Sujet : PC 018 150 22 V0007 - Mery-sur-Cher (18)

Objet : PC01815022V0007 – Centrale de la Chalotterie – Méry sur Cher (18)

Objet : avis sur un permis de construire PC 018 150 22 V0007 – Centrale photovoltaïque au sol.

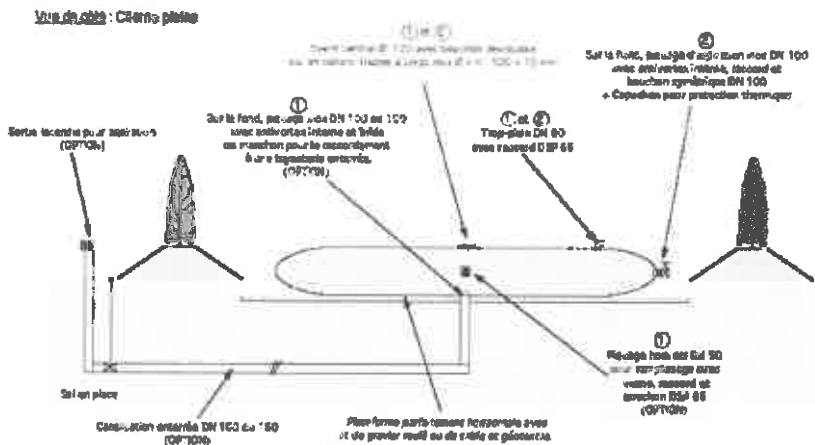
Assurer la défense extérieure contre l'incendie par une réserve d'eau de 60 m³, située à moins de 400 m de l'accès à la parcelle. Cette réserve devra être équipée d'un hydrant d'aspiration, accessible, signalée, utilisable en toute saison et alimentée par le réseau d'adduction d'eau. Elle doit être positionnée en-dehors des flux thermiques de 3 KW/m².

Le chemin ou la route menant à la plateforme d'aspiration doit être praticable par les engins incendie (largeur minimale de 3 m et sur sol dur ou stabilisé). Il sera nécessaire d'adresser au SDIS un plan mentionnant la position, le type et le volume de la réserve afin que celle-ci puisse être référencée.

- Aire d'aspiration pour l'engin pompe.
- Distance du raccord d'aspiration de l'engin ≤ 4 mètres.
- Accessible aux engins en tout temps et en toute circonstance.
- Raccord d'aspiration (DSP) avec anti vortex d'un diamètre de 100 mm et une vanne de barrage.
- Event d'un diamètre de 120 cm.
- Trop plein d'un diamètre de 80 cm avec bouchon obturateur et chaînette.
- Signalisation du site.

- d'installer un poteau d'aspiration pour remédier au problème du gel,
- de protéger la réserve souple par une clôture d'une hauteur minimum d'1,80 mètre.

Plan annexé à l'arrêté de prescription
 de diagnostic archéologique n°23/0001

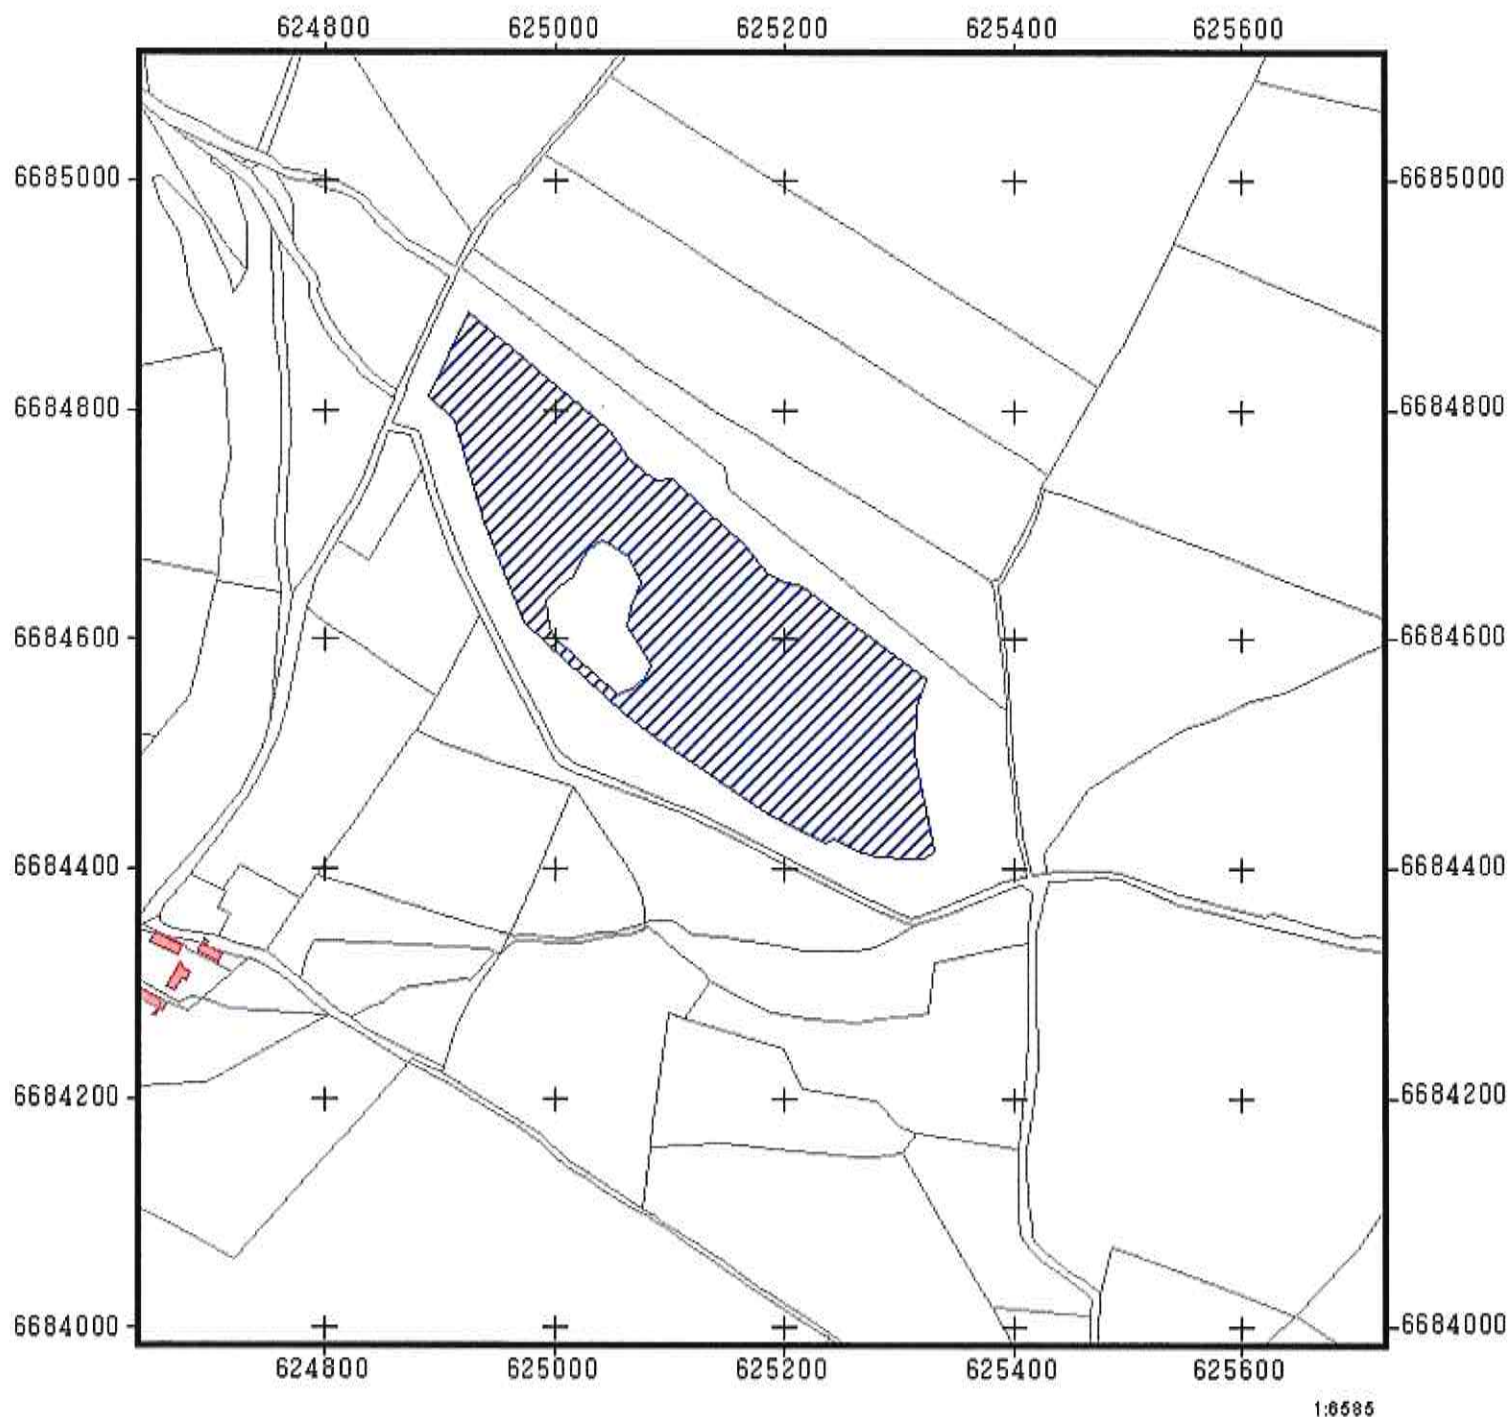
L'emprise soumise au diagnostic, d'une superficie de 78 700 m², est figurée sur le document graphique annexé au présent arrêté.
